**AVIS RELATIF À LA PROTECTION
CONTRE LES EVENTUELS EFFETS NOCIFS ET NUISANCES
PROVOQUÉS PAR LES RAYONNEMENTS NON IONISANTS
GÉNÉRÉS PAR DES ANTENNES ÉMETTRICES STATIONNAIRES**

Commune : MONS - Exploitant : ORANGE

Rapport n° 3375 / 2023

Adresse	Résidence « Les Allouettes » Allée des Oiseaux , 7 7000 MONS (Mons)
Coordonnées Lambert belge 72	120996E 126170N
Type d'implantation	Bâtiment
Exploitant	ORANGE
Réf. du site de l'exploitant	116C1_8/30530C1_7/40530C1_5/50530C1_1

Figure 1 : Vue en plan des lieux de séjour et des points de contrôle

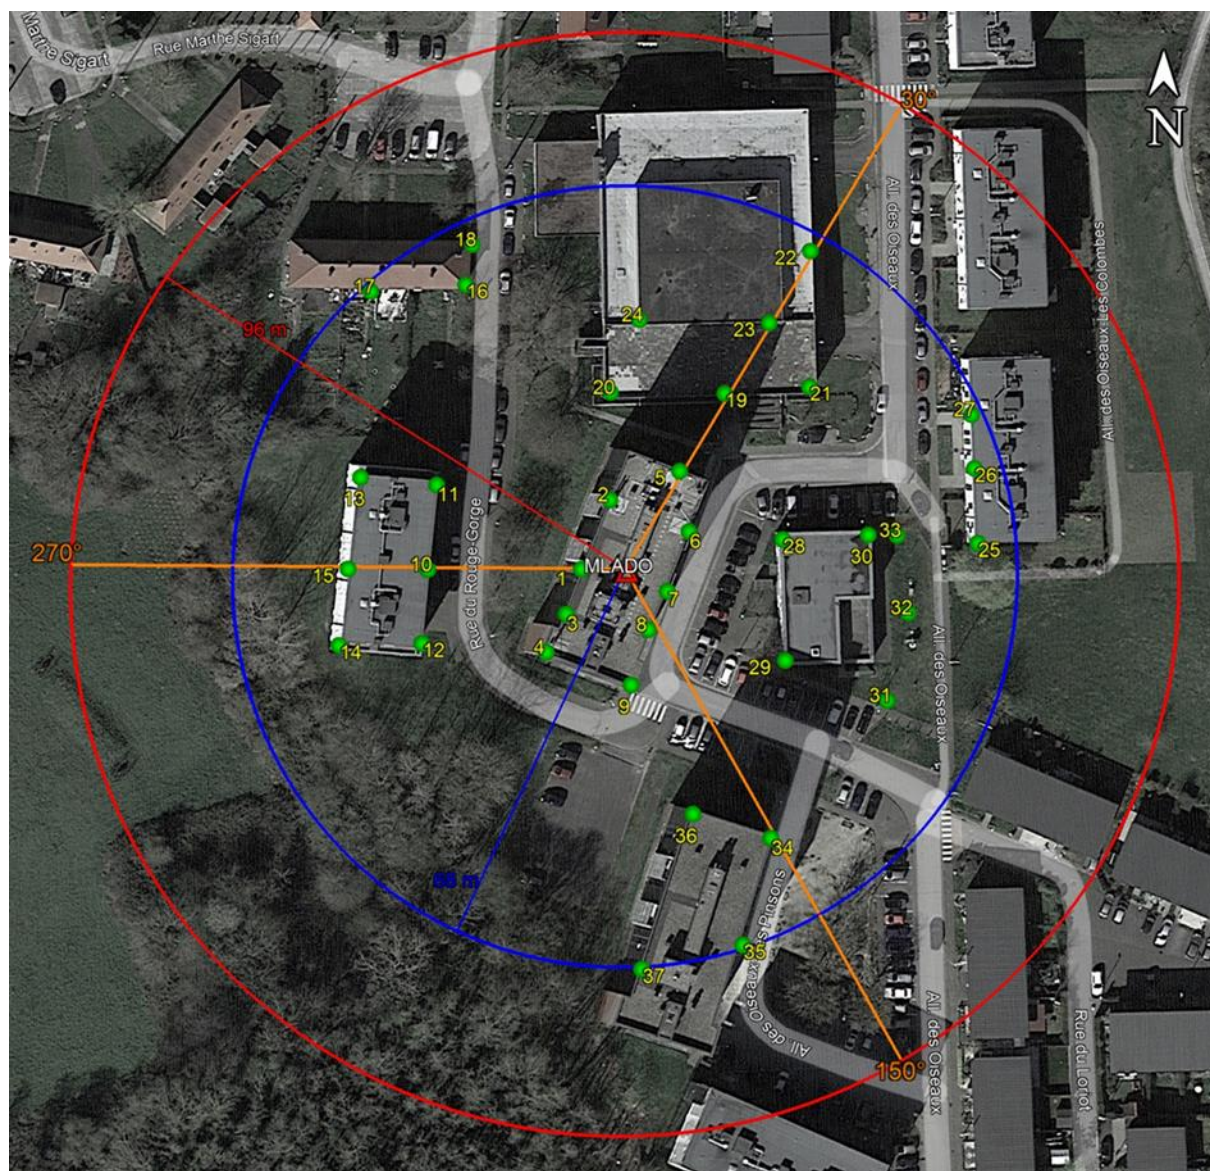
- le numéro du point de contrôle repris sur un des plans de la figure 1;
- le numéro du LS dans lequel se trouve le point de contrôle de la 1^{ère} colonne ;
- l'atténuation d'obstacle prise en compte pour le calcul de l'indice d'exposition dans le LS ;
- le résultat du calcul de l'indice d'exposition.

N° point de contrôle	LS	Atténuation (dB)	Indice d'exposition relatif à la limite par installation IE_i
34	LS34	3,0	0,973
36	LS34	3,0	0,868
35	LS34	3,0	0,466
37	LS34	3,0	0,258
5	LS1	10,0	0,135
15	LS10	3,0	0,095
10	LS10	3,0	0,090
14	LS10	3,0	0,069
13	LS10	3,0	0,053
12	LS10	3,0	0,051
6	LS1	10,0	0,046
11	LS10	3,0	0,032
23	LS19	3,0	0,031
27	LS25	3,0	0,025
2	LS1	10,0	0,018
4	LS1	10,0	0,016
26	LS25	3,0	0,015
22	LS19	3,0	0,014
19	LS19	3,0	0,014
9	LS1	10,0	0,012
24	LS19	3,0	0,012
21	LS19	3,0	0,012
25	LS25	3,0	0,010
31	LS31	0,0	0,009
8	LS1	10,0	0,008
33	LS31	0,0	0,007
32	LS31	0,0	0,006
3	LS1	10,0	0,006
17	LS16	3,0	0,006
18	LS16	3,0	0,004
30	LS28	3,0	0,004
20	LS19	3,0	0,003
16	LS16	3,0	0,003
1	LS1	10,0	0,002
28	LS28	3,0	0,002

En ce qui concerne les antennes de l'installation mentionnées dans le tableau 1, la distance maximale à laquelle la limite pourrait être atteinte, à l'extérieur, est égale à 91,8 m. S'il n'y a pas de LS à une distance inférieure, les antennes respectent forcément la limite d'immission.

Dans le cas des LS situés à l'intérieur des bâtiments, une atténuation d'obstacle est prise en compte et il en résulte que la distance maximale à laquelle la limite pourrait être atteinte se réduit à 65,0 m.

Figure 2 : Vue en plan des installations d'antennes dans un rayon de 300 mètres autour de l'installation faisant l'objet de la demande d'avis

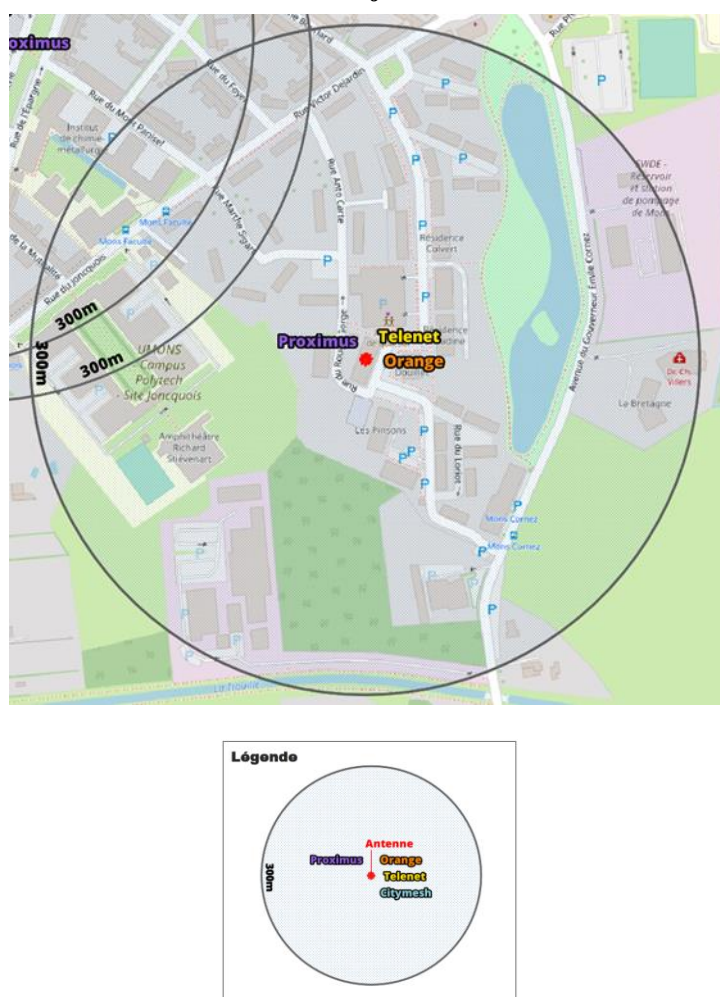
Le plan en projection verticale de la figure 2 indique la localisation des antennes actives éventuelles visées par le décret et situées dans un rayon de 300 mètres autour de l'installation référencée dans le paragraphe 2. Les données de localisation de ces antennes et les avis correspondant sont accessibles via le cadastre en ligne des antennes émettrices stationnaires⁶.

Compte tenu du nombre d'installations localisées dans la figure 2, il apparaît que l'intensité du rayonnement électromagnétique généré, dans les lieux de séjour situés à proximité de l'installation référencée dans le paragraphe 2, par l'ensemble des antennes émettrices stationnaires de l'ensemble des exploitants du même site d'antennes émettrices stationnaires respecte la limite fixée à l'article 4, § 2 du décret.
